**RESPOSTA À CONSULTA PÚBLICA SOBRE OS CENÁRIOS DE EVOLUÇÃO DA
REDE DE TELEVISÃO DIGITAL TERRESTRE**

Braga, 31 de janeiro de 2013

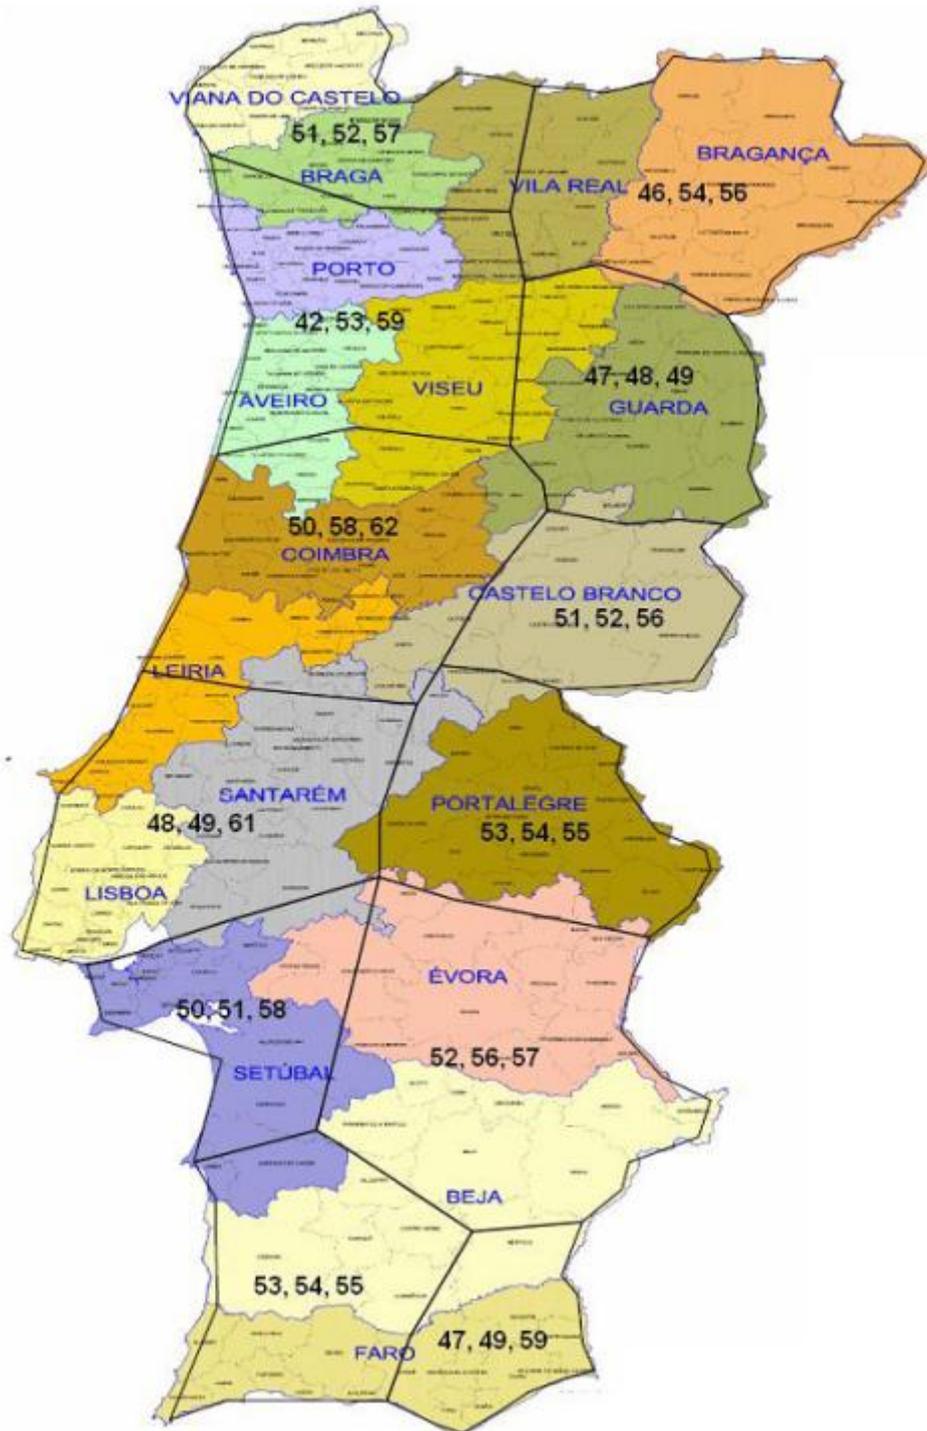
O que acontece então se um recetor receber sinal dum emissor próximo e simultaneamente receber sinal de um emissor TDT mais longínquo? Lembremo-nos que toda a rede TDT portuguesa trabalha na mesma frequência, pelo que esta situação pode resultar em reforço de sinal ou destruição de sinal consoante esta condição:

- *a) O 2º emissor está dentro da área de intervalo de guarda, isto é, mais próximo que 67.2 km → o sinal é reforçado, interferência construtiva*
- *b) O 2º emissor está fora da área de intervalo de guarda, isto é, mais distante que 67.2 km → o sinal sofre uma interferência destrutiva, podendo mesmo aniquilar a receção.*

Vemos portanto que cabe à entidade detentora da rede TDT assegurar que nenhum emissor TDT é captado a mais do que 67 km de distância. Normalmente o que se faz é uma escolha criteriosa dos locais de emissão, sistema radiante e potência emitida. Mas existe mais um factor que parece que tanto ANACOM como PT esqueceram neste processo: a variabilidade intrínseca da atmosfera que provoca alterações brutais do alcance dos sinais rádio.

Como a ANACOM ainda não consegue alterar as condições de propagação só existe uma coisa a fazer: acabar com a rede SFN e passar a rede TDT para MFN, ou seja, sistema em multifrequência: cada região com a sua frequência de modo a que quando este problema de propagação surja não haja interferência entre regiões e se consiga receber TDT corretamente. Foi o que Espanha fez, nomeadamente na Galiza. Muitos Multiplexers de Santiago de Compostela que estão (ainda) em SFN (e podem alcançar centenas de km) foram desconectados em Vigo da rede SFN e emitem a partir deste emissor em frequências (canais UHF) alterados.
